Keuringsverslag van een elektrische laagspanning- en zeer lage spanningsinstallatie

NIET CONFORM

Datum keuring: 07/03/2023

Straatnaam	Wilgenlaan
Huisnummer	12
Busnummer	-
Postcode	1820
Gemeente	STEENOKKERZEEL
Land	België

Afbeelding schakel- en verdeelbord:

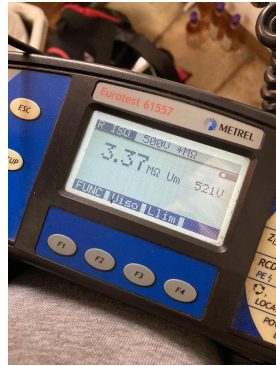
- I5.07 Verdeelbord dient vervangen te worden, de beschermingsgraad tegen rechtstreekse aanraking is onvoldoende. (Boek 1 Onderafdeling 4.2.2.3.)
- I5.09 De genaakbare, naakte onder spanning staande delen zijn onvoldoende afgeschermd. (Boek 1 Afdeling 5.1.4. en 4.2.2.3.)

- I5.10 Niet gebruikte invoeringen van het verdeelbord zijn niet correct of onvoldoende afgedicht. (Boek 1 Afdeling 5.1.4. en 4.2.2.3.)
- I5.11 Interne verbindingen en/of doorsnede van de verdeelrails en verbindingen in het bord zijn onvoldoende. (Boek 1 Onderafdeling 4.4.1.1. en 4.4.1.5.)

- I6.03 De nominale stroomsterkte van de algemene en/of bijkomende differentieelschakelaar dient aangepast te zijn aan de overstroombeveiliging. (Boek 1 Afdeling 4.4.1.)

- I7.02 De smeltveiligheidshouders of houders van automatische schakelaars dienen voorzien te worden van kalibreerelementen. (Boek 1 Onderafdeling 5.3.5.5.A.)

- I7.07 Zekeringen en automaten ter bescherming van éénzelfde stroombaan moeten dezelfde nominale stroomsterkte hebben. (Boek 1 Onderafdeling 4.4.1.5.)
